ZMENY A DOPLNKY č.1

SPOLOČNÝ ÚZEMNÝ PLÁN OBCÍ VEĽKÉ REVIŠTIA A FEKIŠOVCE

OBEC VEĽKÉ REVIŠTIA

Textová časť

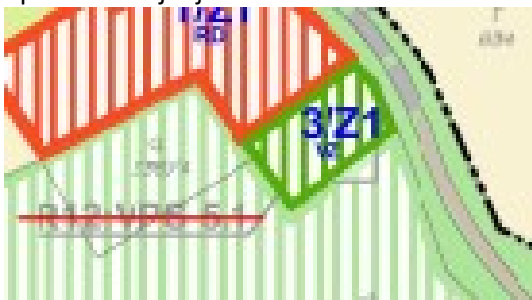
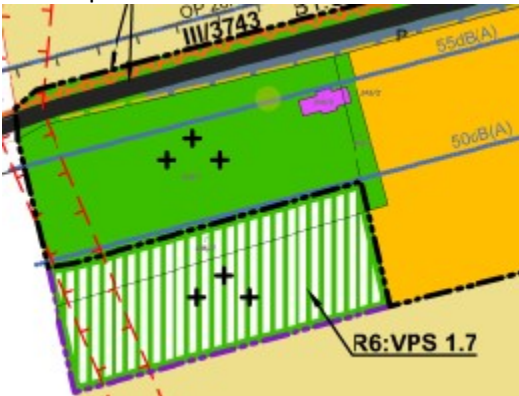
Označenie lokality	Funkčné využitie podľa platného ÚPN –O	Navrhované funkčné využitie lokality v ZaD č.1
Veľké Revišťa, časť Vyšné Revišťa		
1/Z1	<u>Funkčné využitie podľa platného územného plánu:</u> - športovo rekreačné plochy, - plochy výroby a skladov. 	<u>Navrhované funkčné využitie lokality:</u> - plocha rodinných domov.  Lokalita sa nachádza v juhozápadnej časti katastrálneho územia obce, časť Vyšné Revišťa. Navrhovaná požiadavka si nevyžaduje zmenu napojenia na verejné dopravné a technické vybavenie.
2/Z1	<u>Funkčné využitie podľa platného územného plánu:</u> - plochy bytových domov [2]. 	<u>Navrhované funkčné využitie lokality:</u> - plocha rodinných domov.  Lokalita sa nachádza v strede obce, časť Vyšné Revišťa. Navrhovaná požiadavka si vyžaduje zmenu napojenia na verejné dopravné a technické vybavenie. Napojenie ostáva v zmysle schváleného a záväzného ÚPN-O.

3/Z1	<u>Funkčné využitie podľa platného územného plánu:</u> - plocha odpadového hospodárstva 1 	<u>Navrhované funkčné využitie lokality:</u> - plocha verejnej zelene.  Lokalita sa nachádza v juhozápadnej obci, časť Vyšné Revišťa. Navrhovaná požiadavka si nevyžaduje zmenu napojenia na verejné dopravné a technické vybavenie.
4/Z1	<u>Funkčné využitie podľa platného územného plánu:</u> - plocha cintorína 	<u>Navrhované funkčné využitie lokality:</u> - plocha kompostoviska.  Lokalita sa nachádza v západnej obci, časť Vyšné Revišťa. Navrhovaná požiadavka si nevyžaduje zmenu napojenia na verejné dopravné a technické vybavenie.
Veľké Revišťa, časť Gajdoš		
5/Z1	<u>Funkčné využitie podľa platného územného plánu:</u> - plocha cintorína	<u>Navrhované funkčné využitie lokality:</u> - plocha kompostoviska.

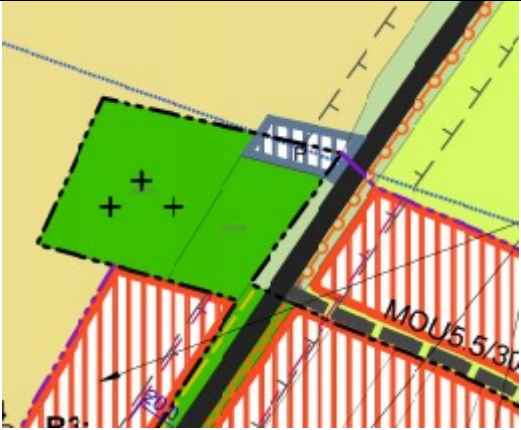
Lokalita sa nachádza v západnej obce, časť Gajdoš. Navrhovaná požiadavka si nevyžaduje zmenu napojenia na verejné dopravné a technické vybavenie.
--	---	---

Grafické znázornenie sčítania dopravy v roku 2022-2023 (zdroj: SSC)

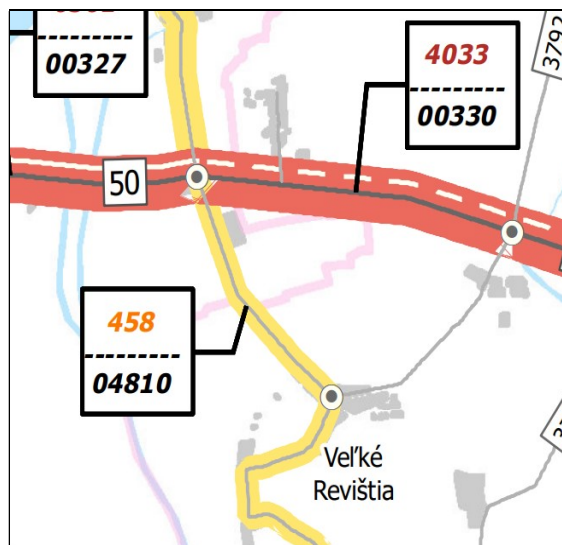
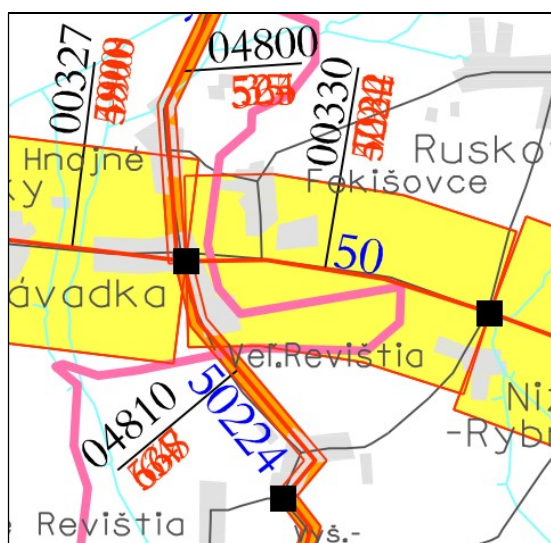
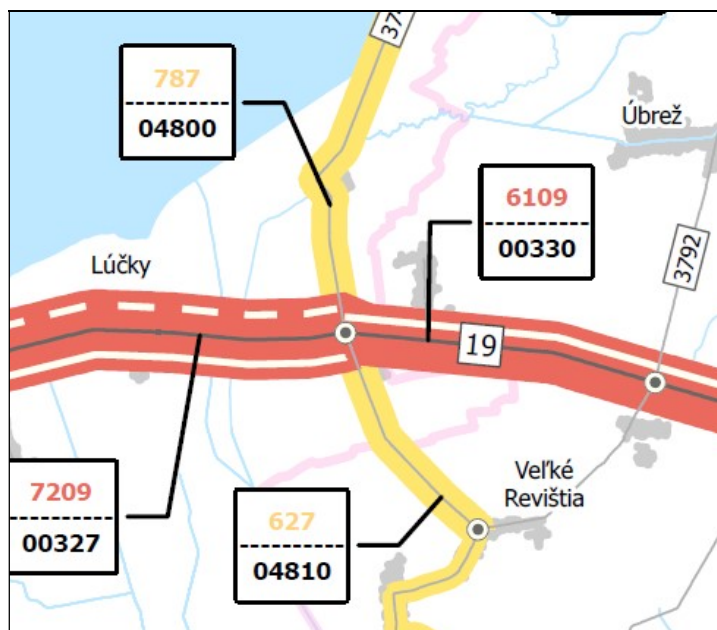
Pôvodný text tabuľky sa dopĺňa nasledovne:

Tabuľka z celoštátneho sčítania dopravy v roku 2010 a 2015, **2022-2023**:

Zdroj: ŠGÚDŠ Bratislava

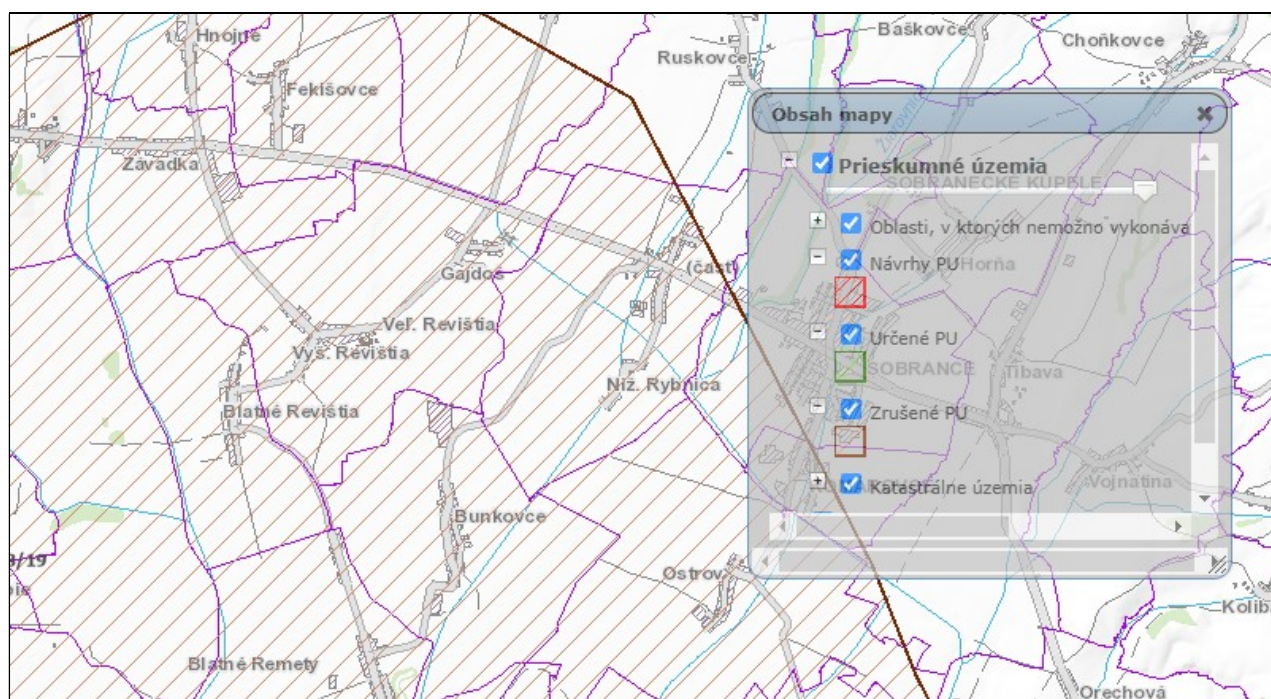
- Prieskumné územie (PÚ) P8/19 - Pavlovce ad Uhom - na vykonávanie ložiskového geológ. prieskumu vyhradeného nerastu: horľavý zemný plyn v etape vyhľadávacieho a podrobného ložiskového geologického prieskumu, určené pre spoločnosť Slovakian Horizon Energy, s.r.o. Bratislava. **MŽP SR rozhodnutím č. 9727/2022-5.3 zo dňa 26.9.2022 bola upravená hranica prieskumného územia. K.ú. obce Veľké Revišťa sa nenachádza v prieskumnom území Pavlovce nad uhom (ďalej len „prieskumné územie“).**

Zdroj: ŠGÚDŠ Bratislava

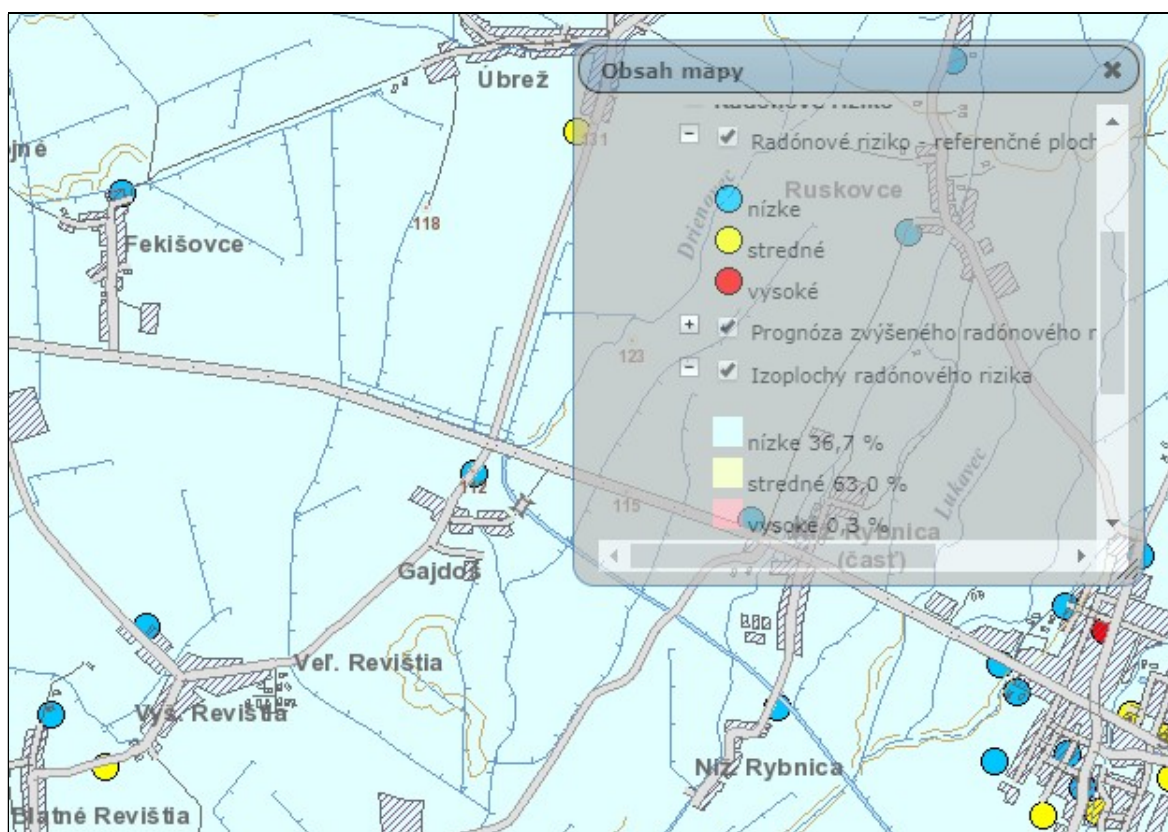
Pôvodný text sa mení nasledovne:

Katastrálne územie obce spadá do nízkeho (2) až stredného (1) radónového rizika. Nie sú evidované prognózy zvýšeného radónového rizika (cU nad 4 ppm). Izoplochy radónového rizika (3) nízke 36,7% (3).
Zdroj: ŠGÚDŠ Bratislava
